监理通知单

工程名称：溧阳时代新能源一期 5.04MWp 分布式光伏电站项目

编号：013

事由：关于现场安全文明施工及施工质量事宜

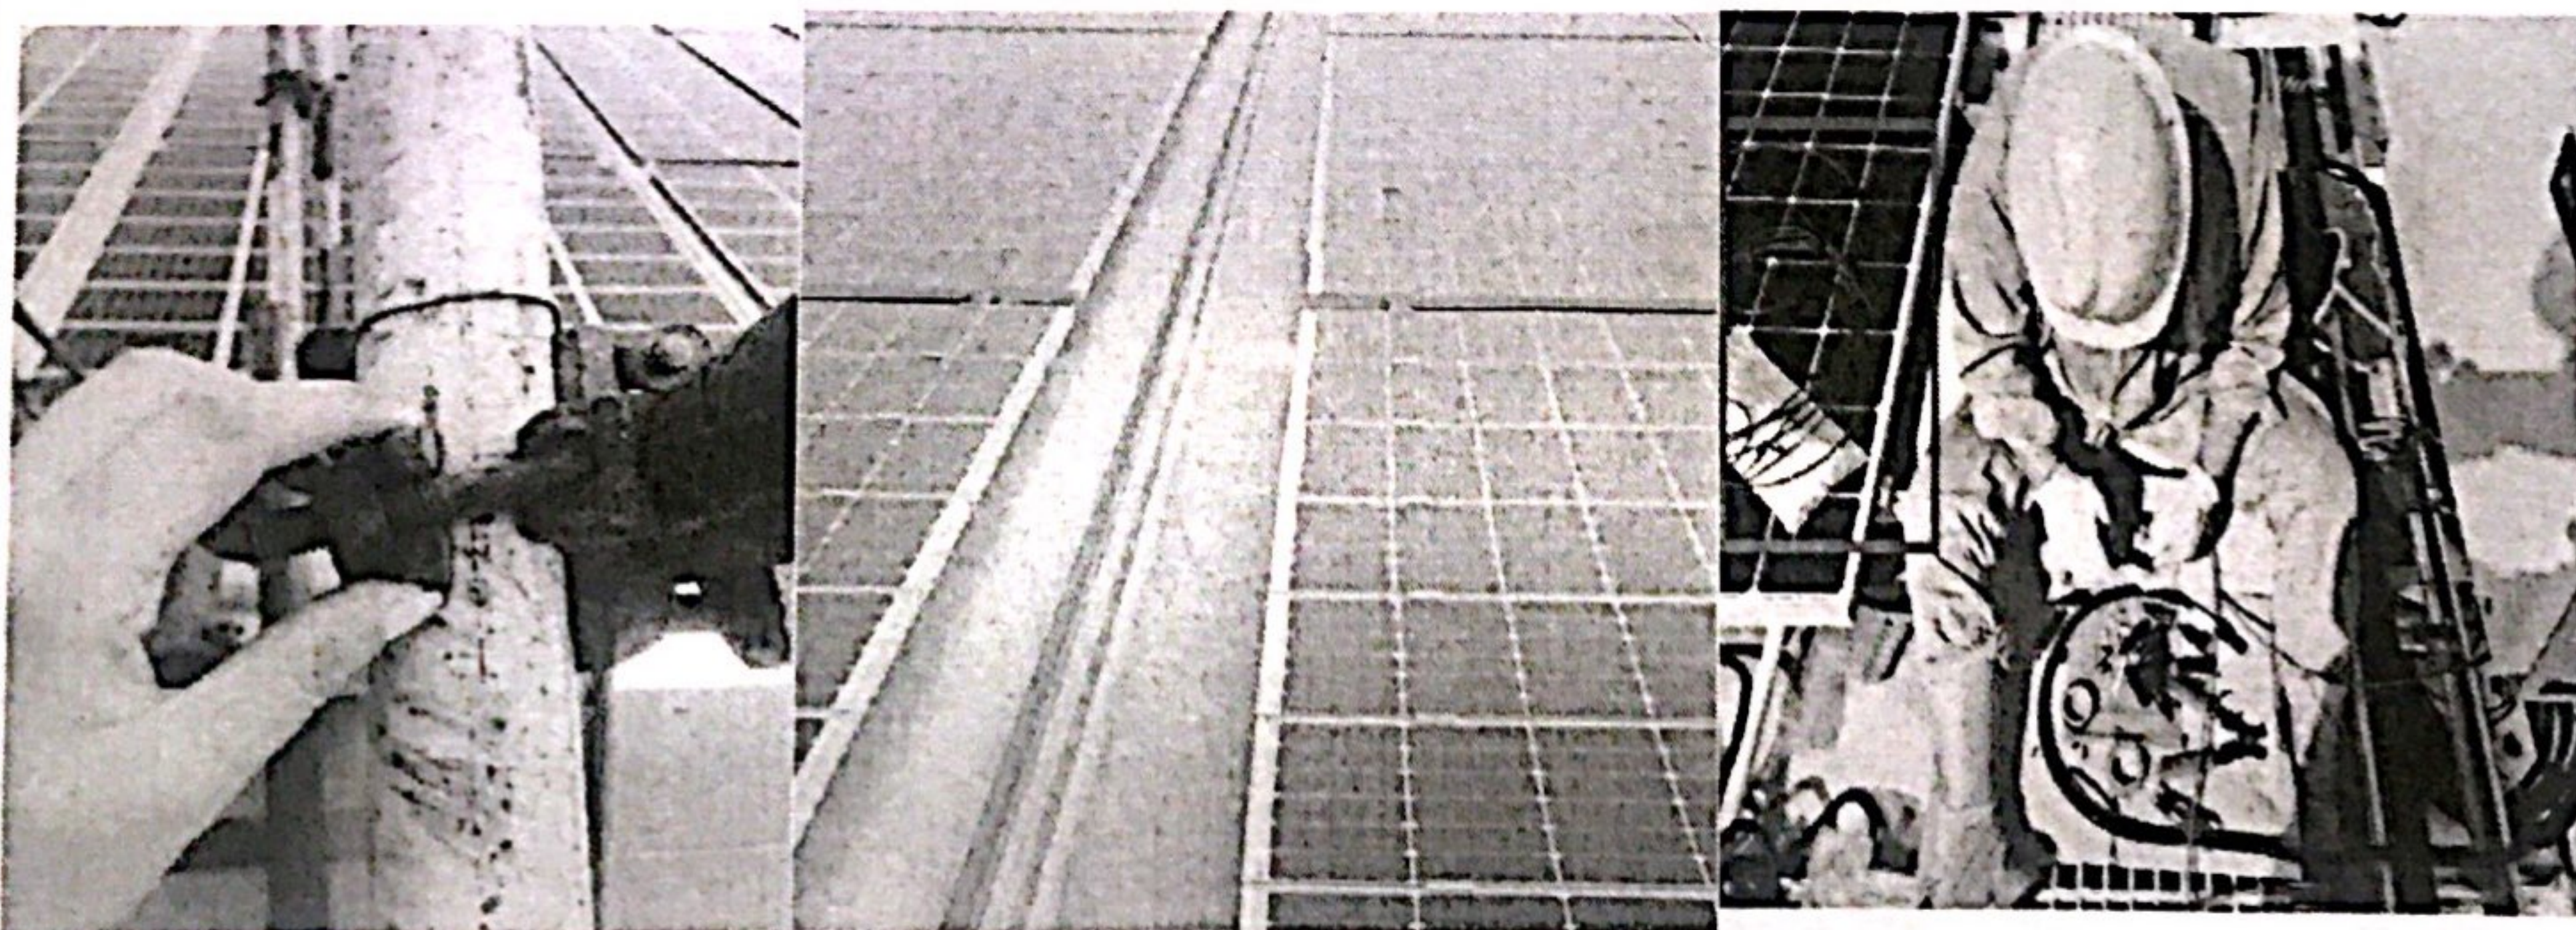
我监理单位人员在现场巡视检查时，发现 1#车间屋面光伏项目施工的过程中，存在以下问题：

1、1#车间屋面已经安装完成的光伏组串，有个别部位因施工原因，造成个别组件边缘不在同一水平线上，出现锯齿状排布，要求施工单位进行全面的自查，并按相关要求整改。

2、1#车间屋面 D 区到 E 区高低屋面处，搭设的临时脚手架爬梯，有个别扣件上的螺栓出现松动，要求施工单位立即对脚手架扣件上的螺栓进行全面检查并按规范要求整改。

3、1#车间屋面在现场施工的过程中，有个别工人将电缆及其他杂物堆放在已安装完成的光伏组件板上，要求施工单位立即进行整改，并加强对工人的现场管理力度。如果再次出现类似情况，将对你单位进行考核处罚。

针对以上事项，要求你单位立即按相关要求整改，并三天内（即 2017 年 9 月 16 日前）完成整改，报监理项目部进行复查；在所有工序的施工过程中，要求施工单位严格按设计及规范要求施工，确保本工程项目的施工质量。
